গণপ্রজাতন্ত্রী বাংলাদেশ সরকার  
শ্রম ও কর্মসংস্থান মন্ত্রণালয়  
কলকারখানা ও প্রতিষ্ঠান পরিদর্শন অধিদপ্তর

ক্যাপ পর্যবেক্ষণের তথ্য

কারখানার নাম	এ এম সি নীট কম্পাঞ্জিট লি:
ঠিকানা	Baniararchala, Member Bari, Gazipur Sadar, Gazipur
কারখানার কোড	GZP022
কালার কোড	
মূল্যায়নের ধরণ: <b>অগ্নি মূল্যায়ন</b>	পর্যবেক্ষণের তারিখ: ২৬-০২-২০২৩
১. পর্যবেক্ষণ

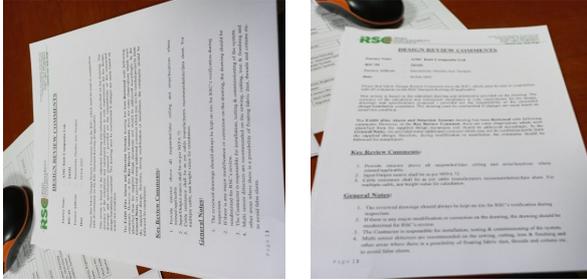
The factory has not implemented automatic detection system, only stand alone type smoke detector system was implemented.

কার্যক্রম	Within 6 weeks, Produce design and plan for automatic detection system with automatic fire alarm and control panel. ( Also require fire rated entry lobby at the floor occupied by other tenants )
সুপারিশের তথ্যসূত্র	
কারখানার কার্যক্রম	
অগ্রাধিকার	৬ সপ্তাহ
চূড়ান্ত সময়সীমা	-
সংশোধিত সময়সীমা	১৬-০৮-২০২২
অগ্রগতির অবস্থা	সংশোধিত
মন্তব্য	18-10-2020 ( CVV-01 ): Factory has submitted automatic detection system design drawing to DIFE RCC on April 2018 ( 1st time ) and last review & submission on Feb 2020 but still they did not have any approved design yet during inspection though they have installed automatic fire detection system already and their FACP ( two control panel ) where screen of panel is not working while checking during inspection. 20-01-2021 ( CVV-02 ): They have installed automatic fire detection system. But design -drawing is not approved from DIFE. 09 June 2021: Factory have completed design drawing and submitted to DIFE. Approval is yet pending. 11.08.2022: Fire alarm and detection system drawings approved by RSC/ACCORD. 26.02.2023: Completed.
